女川原子力発電所 2 号炉 審査資料	
資料番号	02DS-4-1(改 2)
提出年月日	2023 年 10 月 10 日

女川原子力発電所 2 号炉
設置許可基準規則等への適合性について
(固体廃棄物処理系固化装置の固化材変更等)

2023 年 10 月
東北電力株式会社

第 5 図 地下一階機器配置図

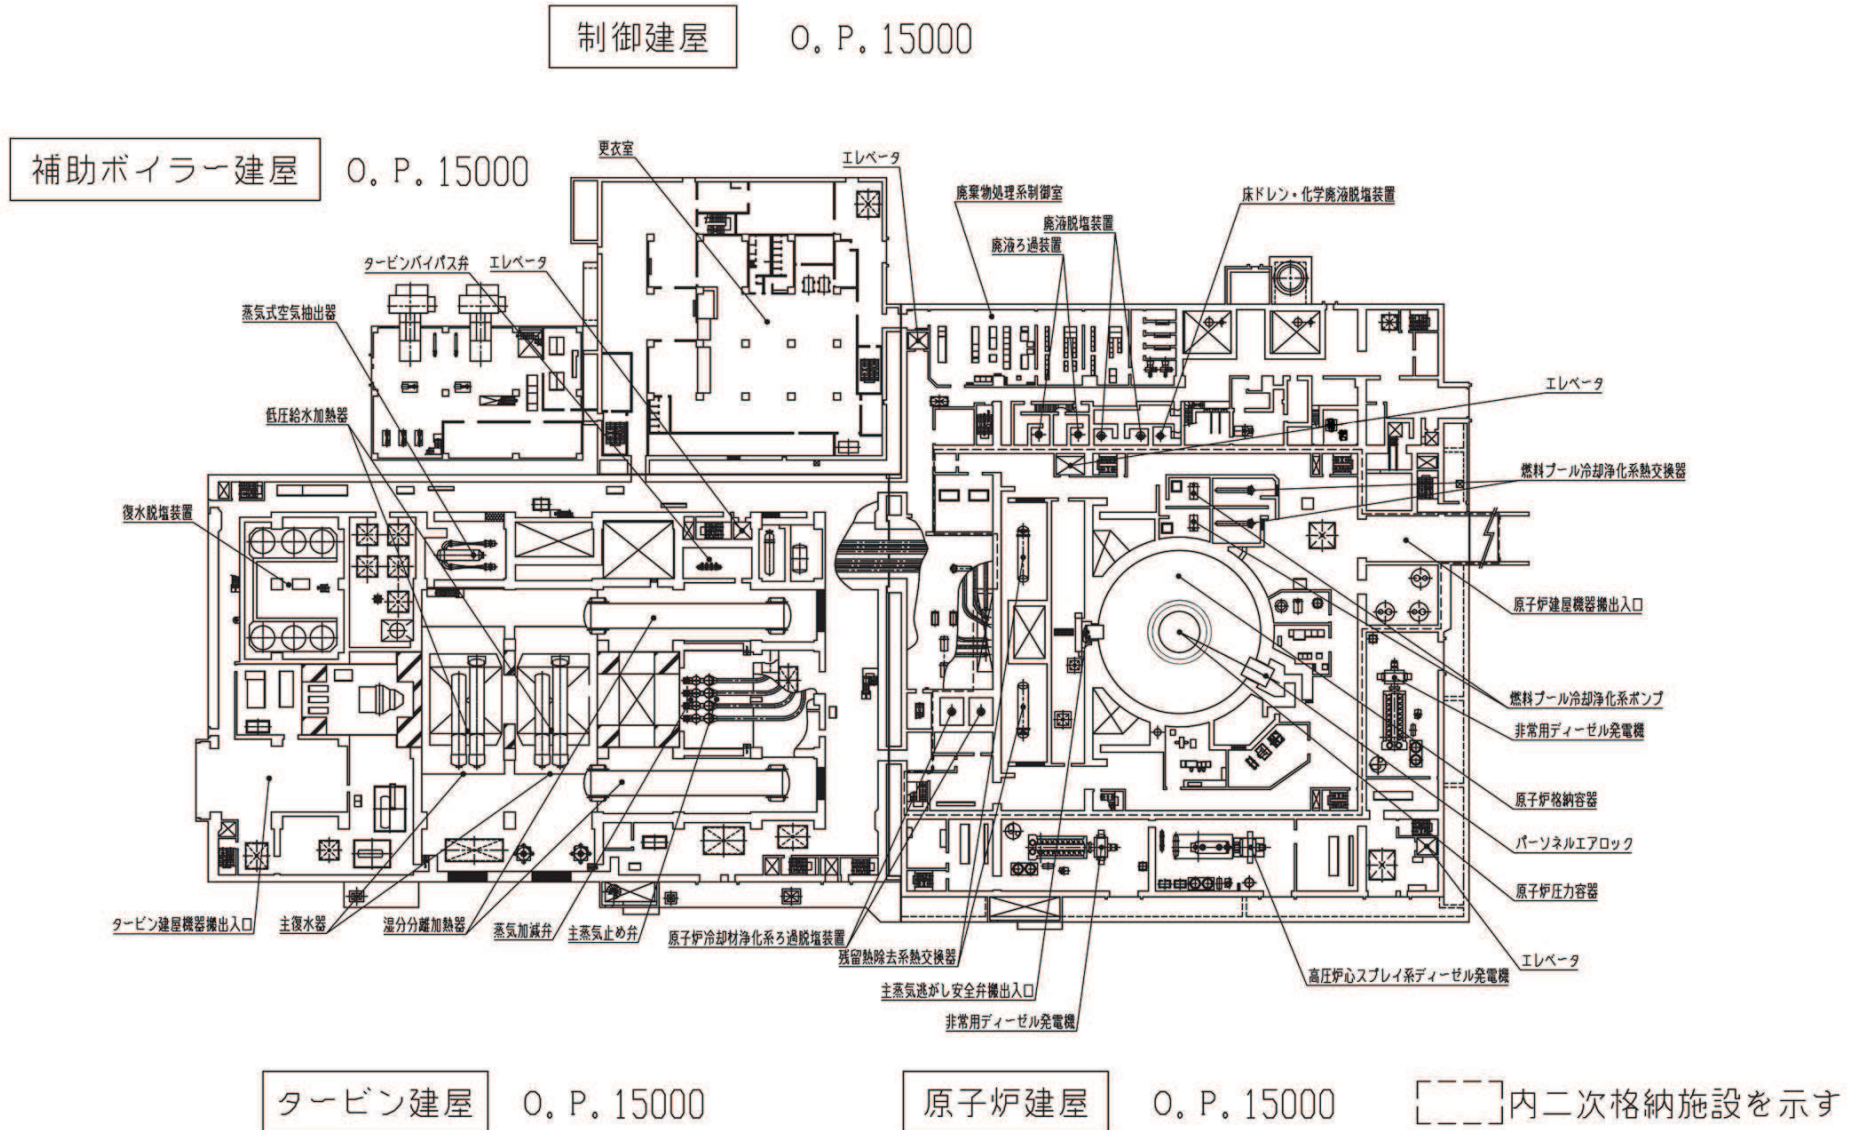
「第5図 地下一階機器配置図」を添付1のとおり変更する。

第 28 図 固体廃棄物処理系系統概要図

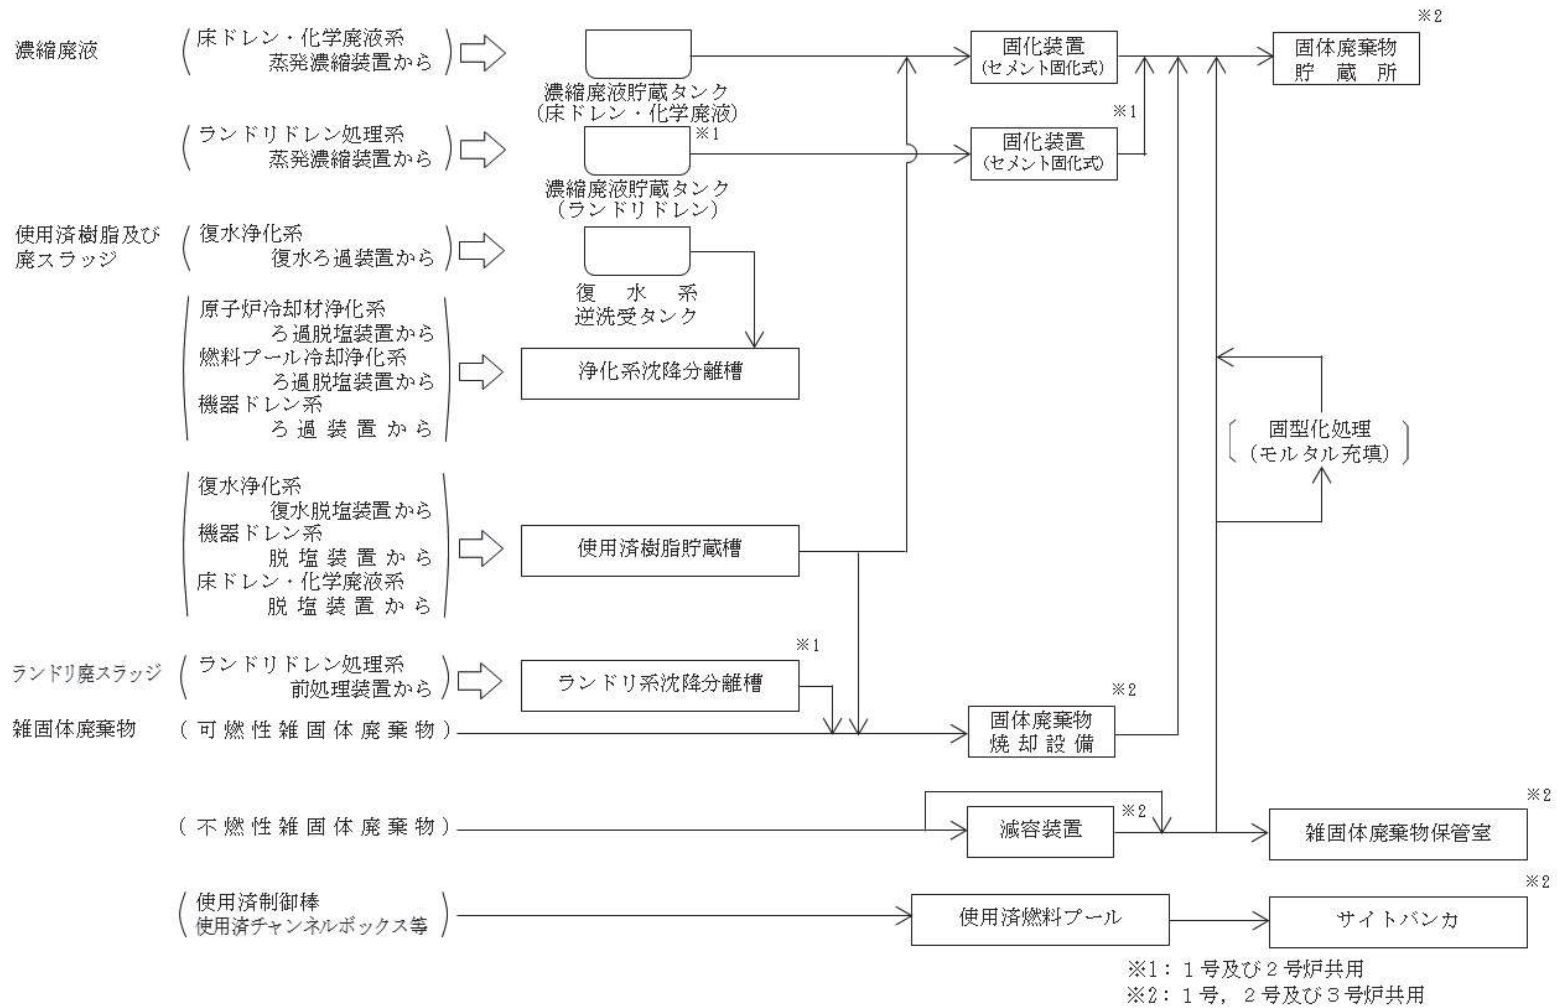
「第28図 固体廃棄物処理系系統概要図」を添付3のとおり変更する。

第 2.5-3 図 地下一階機器配置図

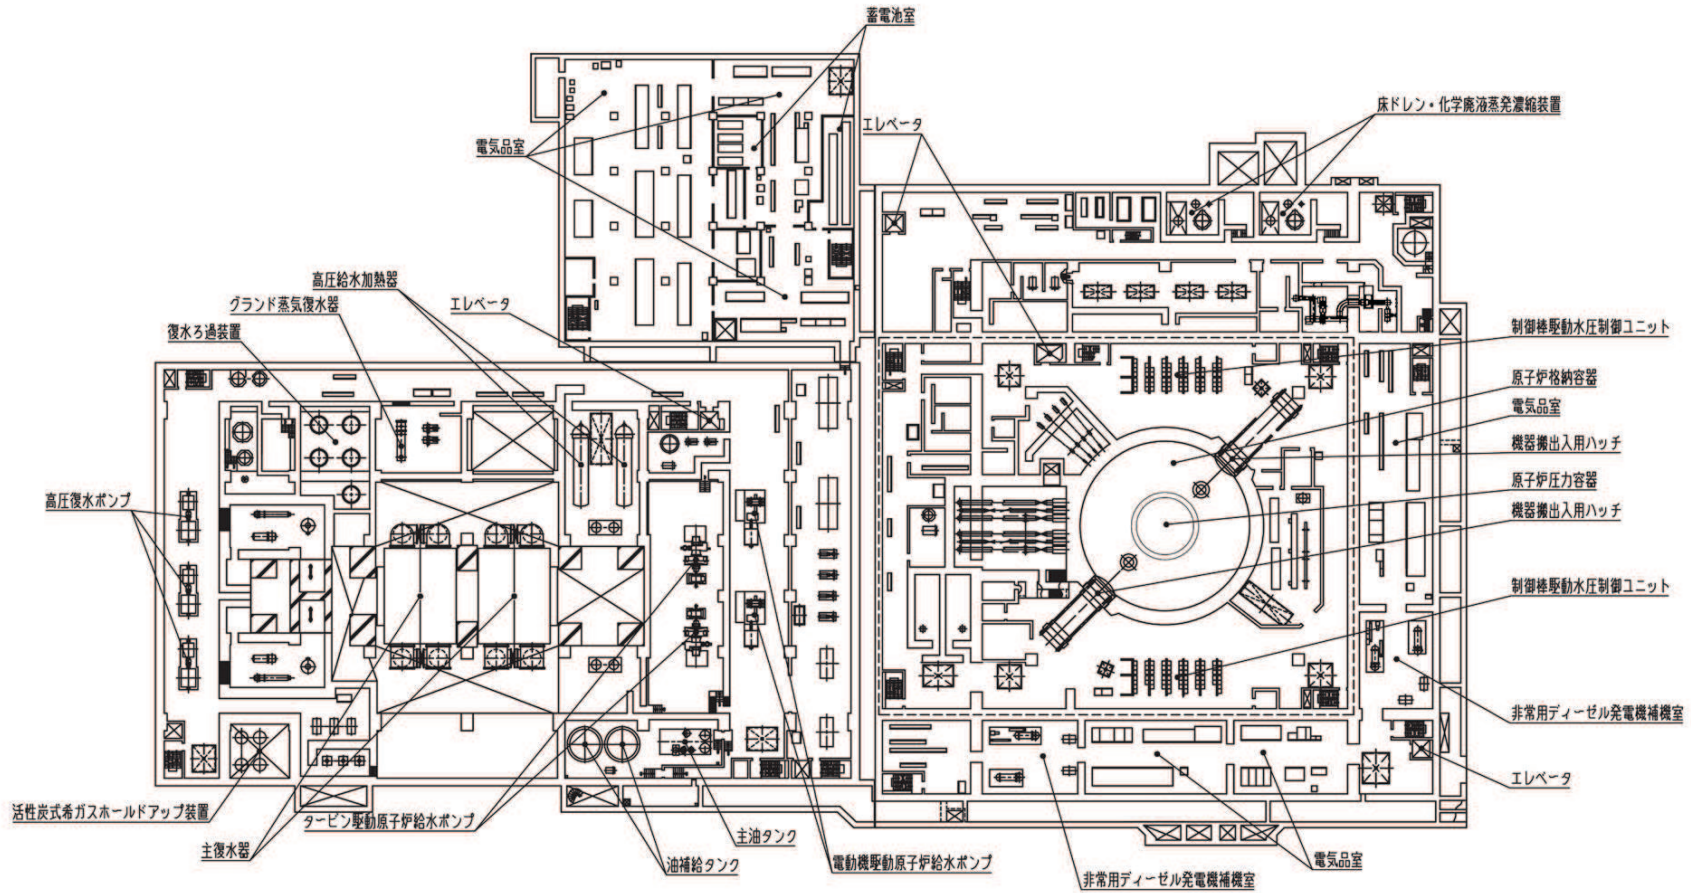
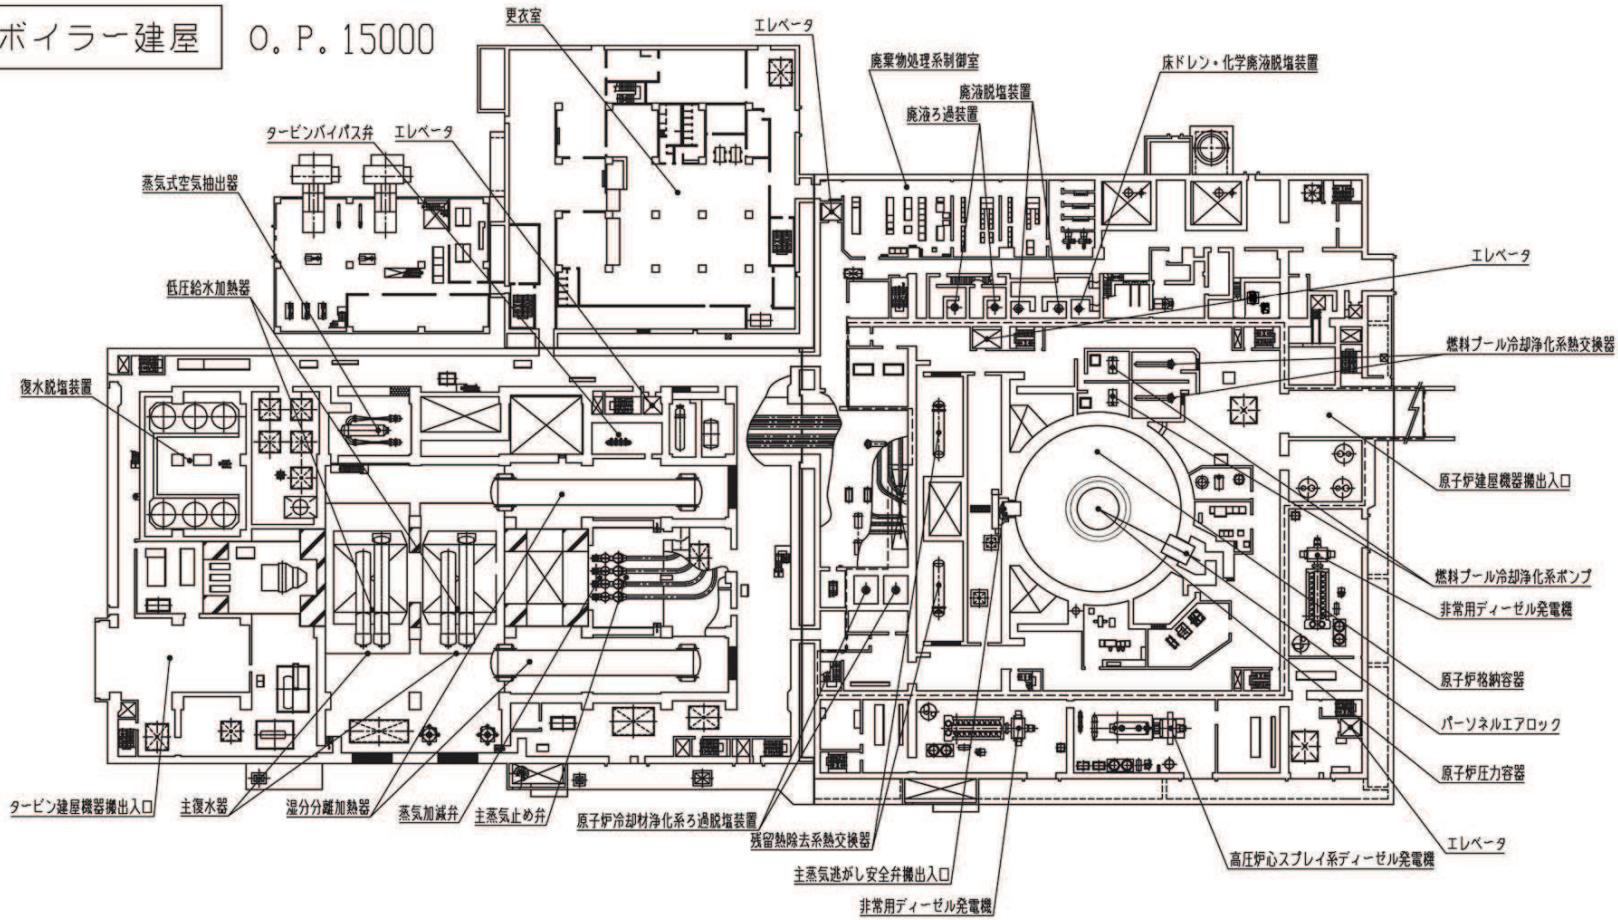
「第 2.5-3 図 地下一階機器配置図」及び「第 2.5-4 図 一階機器配置図」を以下のとおり変更する。

第 7.3-1 図 固体廃棄物処理系系統概要図

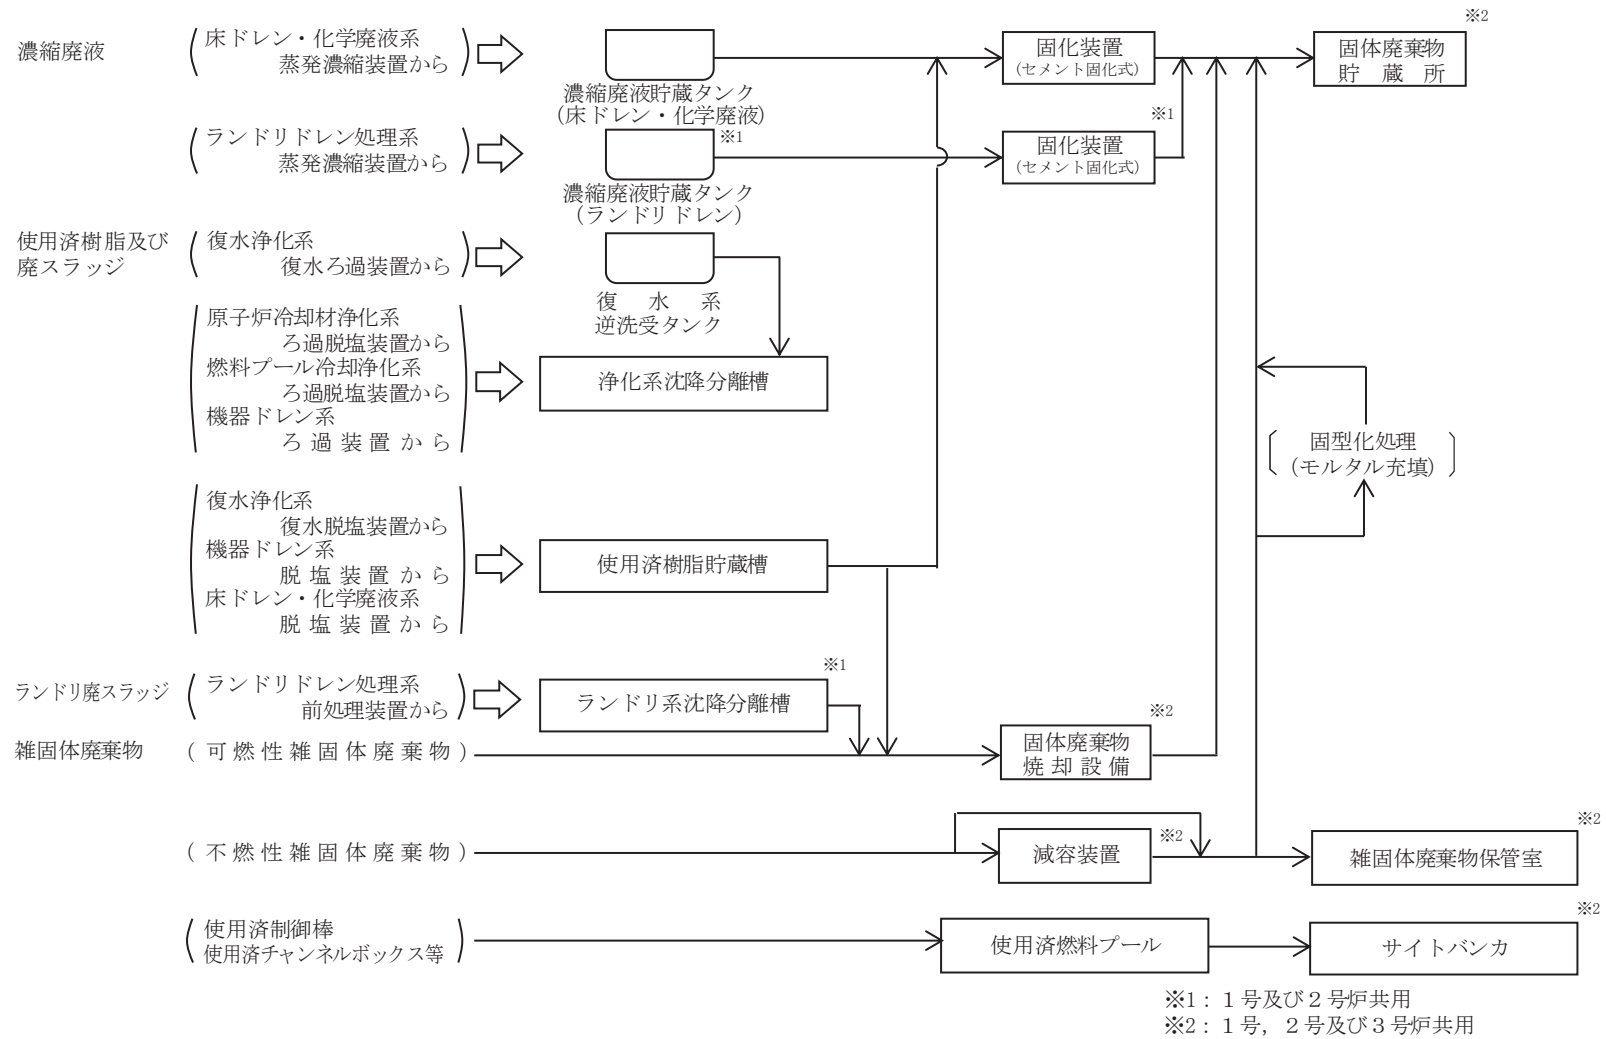
「第 7.3-1 図 固体廃棄物処理系系統概要図」を以下のとおり変更する。
